**Advies van het INBO
betreffende het voorstel tot
translocatie van veengronden
in het kader van de
inrichtingswerken en
boscompensatie
in het GOG KBR**

Advies INBO A.2007.159

Situering

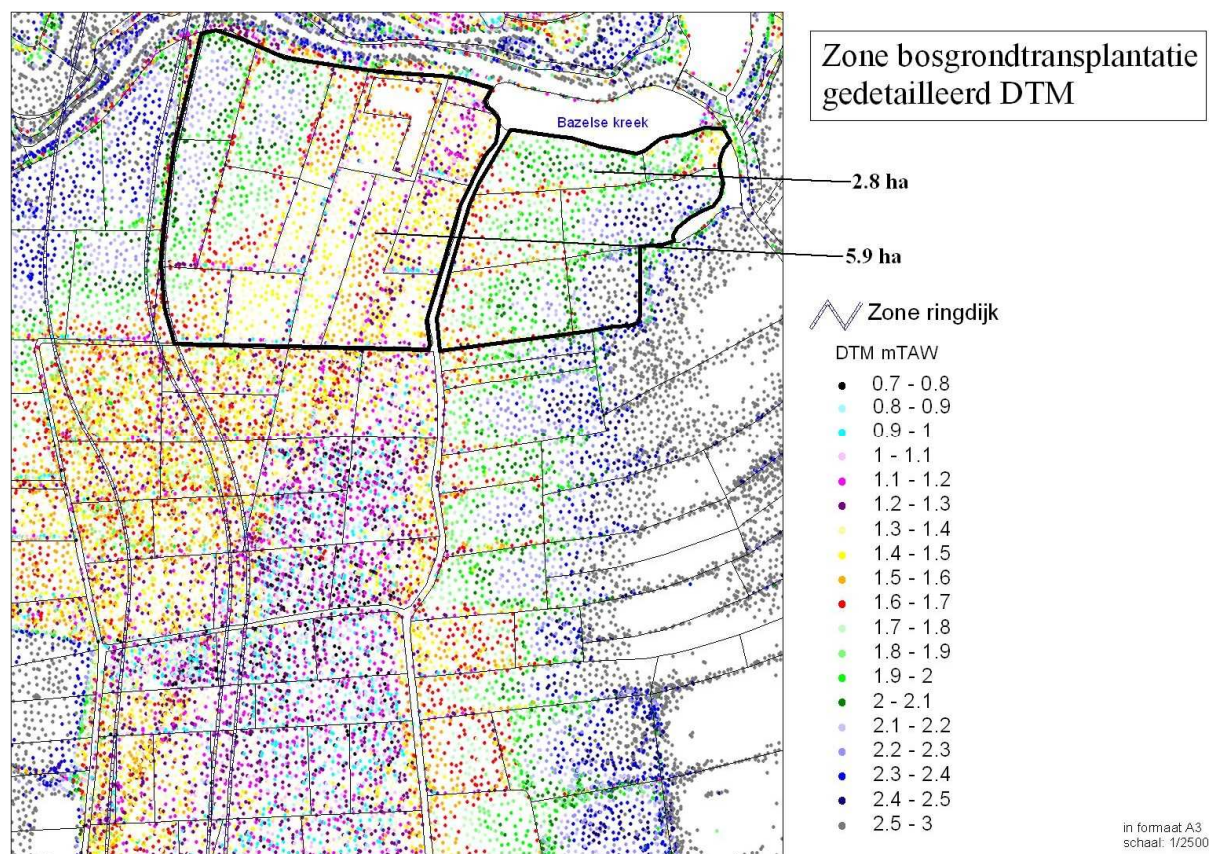
1. Wat betreft het perceel waar dit bij wijze van experiment werd uitgevoerd, kan worden vastgesteld dat er zich reeds na 1 jaar een vrij soortenrijke (moeras)plantengemeenschap heeft kunnen ontwikkelen op basis van grote zeggen, Lisdodde, Leverkruid,... en dat de verbossing stilaan op gang komt (spontane opslag

van wilgen en zwarte elzen). Voor de ontwikkeling van een hoogwaardig elzenbroekbos is het perceel echter wellicht niet nat genoeg. Het experiment kan, gezien de aanwezige vegetatie, wel beschouwd worden als vrij geslaagd. Een meer grootschalige toepassing van deze methode kan dus in overweging genomen worden.
